DIRECCIÓN DE PREVENCIÓN Y ATENCIÓN DE EMERGENCIAS

CONCEPTO TÉCNICO No. CT – 5040

Localidad	5. USME
UPZ	57. GRAN YOMASA
Sector Catastral	SANTA LIBRADA
Dirección	CARRERA 1C No. 74B – 24 SUR
CHIP	AAA0024AUUZ
Información Catastral	MANZANA 07 LOTE 02
Fecha de Visita	OCTUBRE 30 DE 2007
Área (Ha)	0.0100
Solicitante	CURADURÍA URBANA No. 5
Tipo de Amenaza	REMOCIÓN EN MASA

Figura No.1 – Localización del Proyecto "CARRERA 1C No. 74B – 24 SUR", en el Plano Normativo de Amenaza por Remoción en Masa del POT.

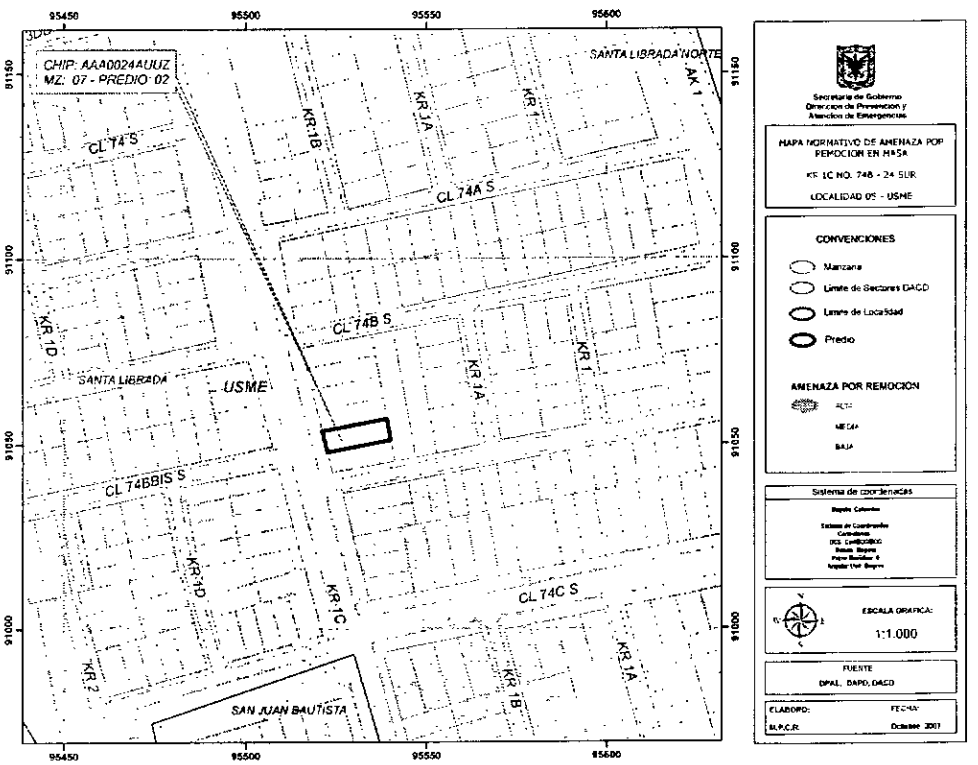
De acuerdo con el plano normativo de Amenaza por Remoción en Masa del Plan de Ordenamiento Territorial de Bogotá – POT, el sector donde se localiza el Proyecto de la CARRERA 1C No. 74B – 24 SUR se encuentra en una zona de AMENAZA MEDIA por procesos de remoción en masa (Figura No. 1).

Foto No. 1. Aspecto del predio donde se llevará a cabo el proyecto de la CARRERA 1C No. 74B – 24 SUR

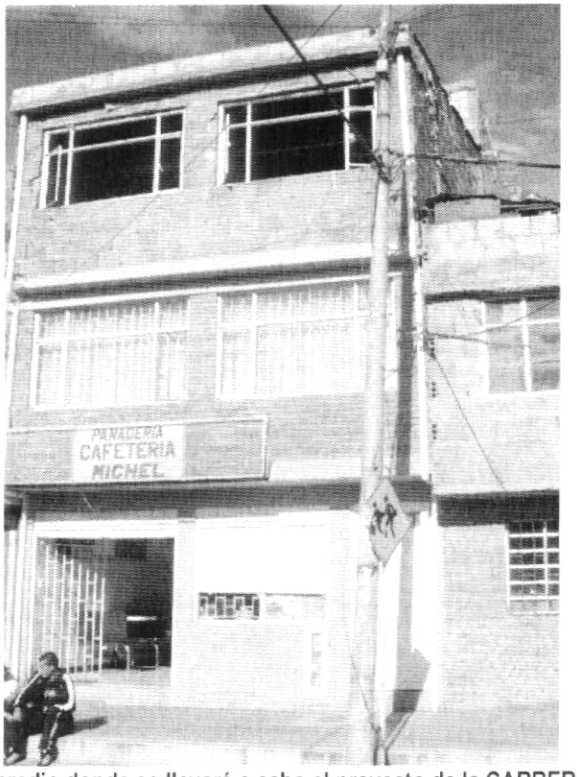
El uso que se le ha dado al predio donde se construirá el proyecto en mención ha sido netamente urbano (Foto No.1), es así como actualmente, en el predio que ocupará el proyecto, se encuentra construida una edificación de tres niveles a la cual se le ha dado un uso residencial y comercial y que se entiende según la solicitud, será demolida para la implantación del proyecto del cual se solicita licencia urbanística; en el momento de la visita, en la mencionada edificación, no se observaron evidencias de daños que permitan inferir un movimiento generalizado del terreno.

Considerando los aspectos observados y evaluados en este concepto técnico, la DPAE considera que para la construcción del proyecto ubicado en la CARRERA 1C No. 74B – 24 SUR, de la Localidad de Usme, NO SE REQUIERE adelantar la FASE II del estudio detallado de amenaza y riesgo por remoción en masa, de acuerdo con lo establecido en la Resolución 227 de 2006.

Desde el punto de vista de riesgo por remoción en masa, la DPAE recomienda la realización de un estudio geotécnico y de cimentaciones que cumpla con los requisitos establecidos en la Norma Colombiana de Diseño y Construcción Sismo Resistente NSR – 98 y en especial lo establecido en el Título H de la misma. Dicho estudio debe contemplar la evaluación de la estabilidad geotécnica de las intervenciones y el diseño de las medidas de estabilización correspondientes; para los cortes del terreno, se tendrán en cuenta los empujes de tierra generados por condiciones morfológicas, los esfuerzos inducidos por eventos sísmicos, así como las sobrecargas generadas por las edificaciones y vías adyacentes.
